**Avis délibéré de la Mission régionale
d'autorité environnementale de Bretagne
sur le projet du parc éolien de Quillien,
commune de Plumieux (22)**

n°MRAe 2016-006455

Synthèse de l'avis

Carte 2 - Présentation du projet éolien

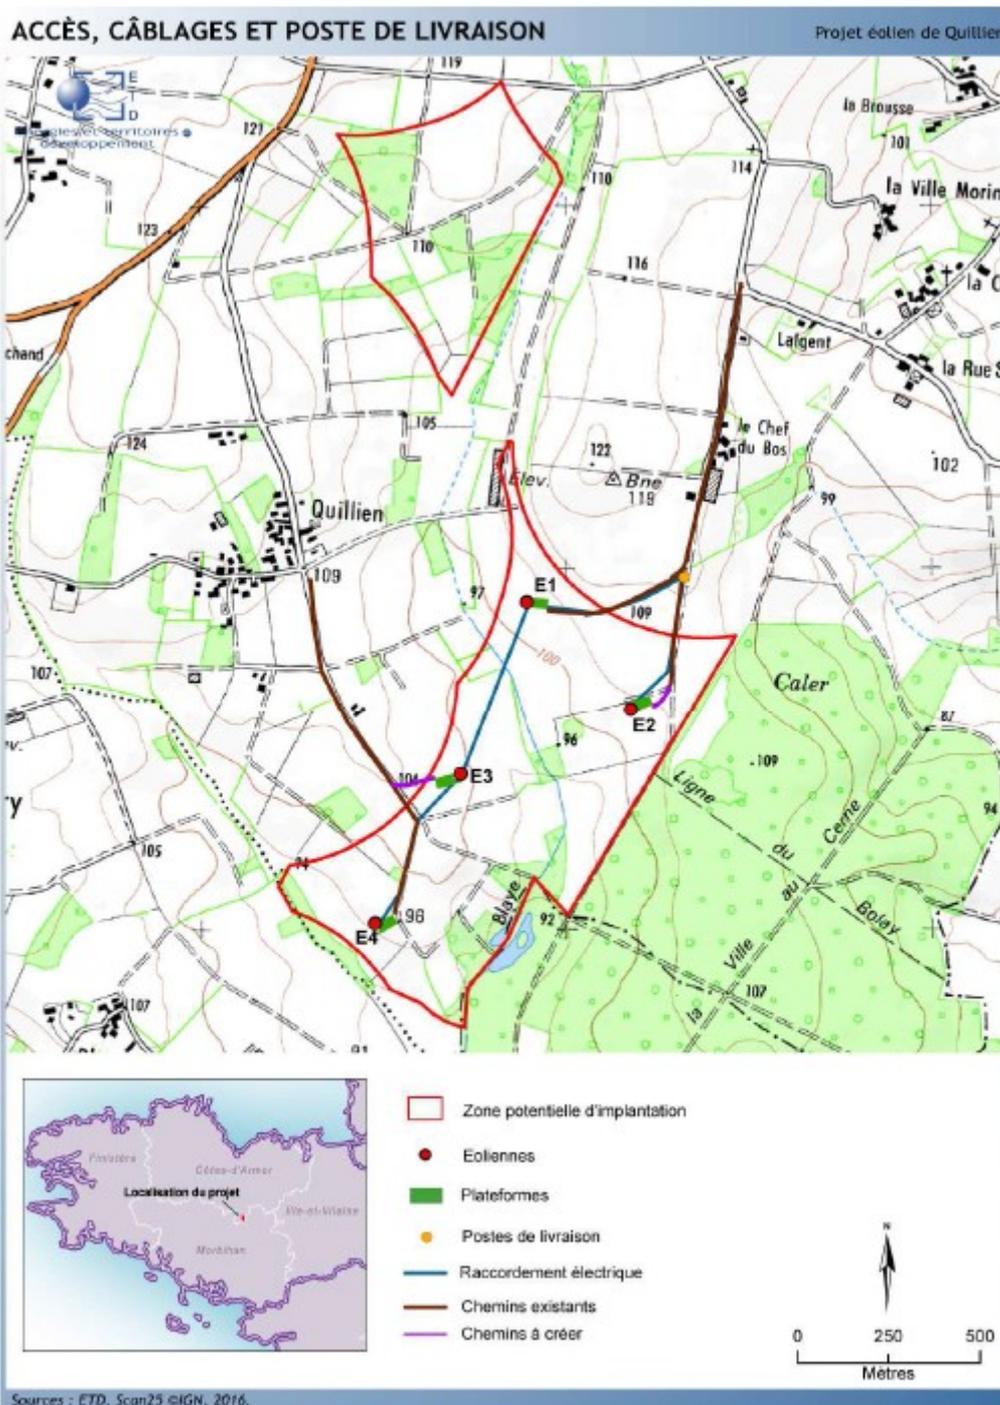
Le poste de livraison³ est situé sur un chemin rural, au sud de la ferme du Chef du Bos (cf. plan ci-après). Le raccordement du parc au réseau public s'effectue par le poste-source⁴ de Sauveur (commune de Plémet), situé à 10 km au nord-ouest.

L'implantation des éoliennes et celle des aires permanentes ou temporaires évitent les cours d'eau et les secteurs de sols humides. En revanche, le raccordement électrique interne (liaison E3-E1) traversera une zone humide ainsi que le ruisseau de Blaye. L'implantation d'un raccordement, perpendiculaire au talweg et à sa zone humide, les modalités prévues, et notamment la pose d'un câble à nu, permettent effectivement d'écarter le risque d'un effet de drainage en situation d'exploitation.

Le croisement des enjeux patrimoniaux portés par chaque espèce avec le nombre des contacts horaires et l'éloignement aux couloirs de chasse potentiels amènent à définir un niveau d'impact négligeable pour 3 machines, et faible à modéré pour l'éolienne E4 relativement proche d'une haie (75 m)⁹. L'étude d'impact réduit sans justification ce dernier niveau d'impact au rang de « faible », l'amenant à écarter la nécessité d'appliquer la séquence ERC à cette situation. Or, un effet lisière substantiel est possible à une telle distance compte tenu de la largeur boisée de la « haie », de son contexte humide favorable aux insectes (talweg, ru) et de sa connexion à la trame verte et bleue locale (massif forestier, étang proche et attractif pour les chauves-souris). Cette situation est susceptible de déterminer un niveau de mortalité significatif et appelle donc la mise en œuvre d'une mesure de réduction. Le manque d'appréciation de la trame verte locale ci-avant commenté renforce l'intérêt d'une telle mesure.

L'Ae recommande, compte tenu de la convergence de facteurs favorables à la fréquentation des environs immédiats de l'éolienne E4 par les chauves-souris, de définir et mettre en œuvre une mesure de réduction (bridage) pour réduire l'impact de cette machine à un niveau non notable.
